中型トラック原動機（エンジン制御ユニット）のリコールについて

平成 30 年 11 月 29 日

リコール届出番号：4383

改善箇所説明図

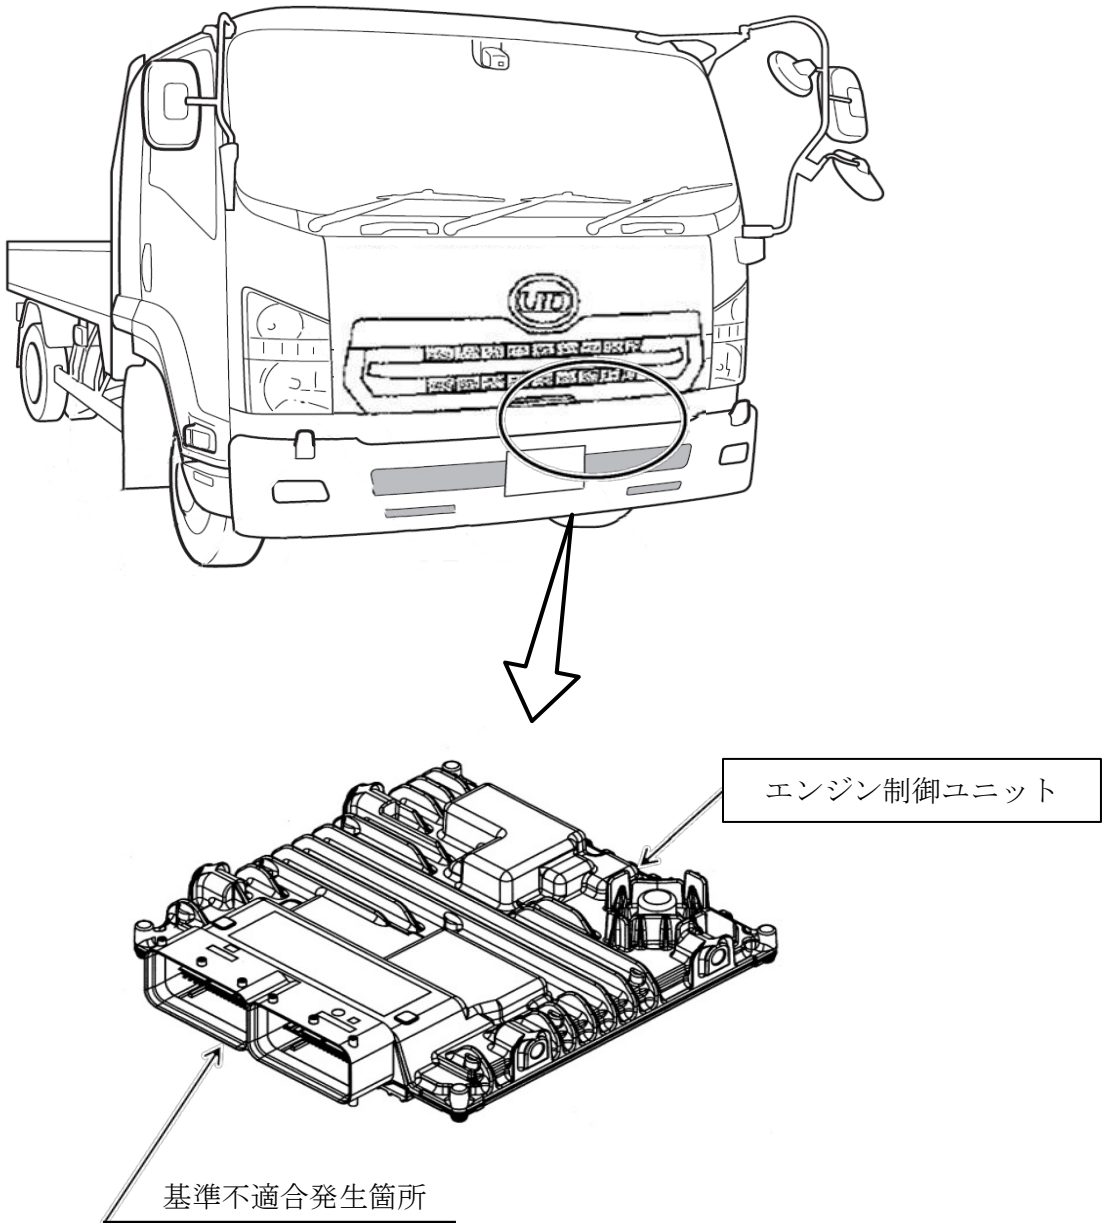
トラック及びバスのエンジン制御ユニットにおいて、データ保存メモリの制御プログラムが不適切なため、保存データの一部が消失することがある。そのため、エンジン警告灯が点灯し、最悪の場合、エンジンが始動できなくなるおそれがある。

全車両、エンジン制御ユニットを対策品に交換する。

識別 : ステアリングコラムブラケット部に識別ペイント (白色) を塗布する。
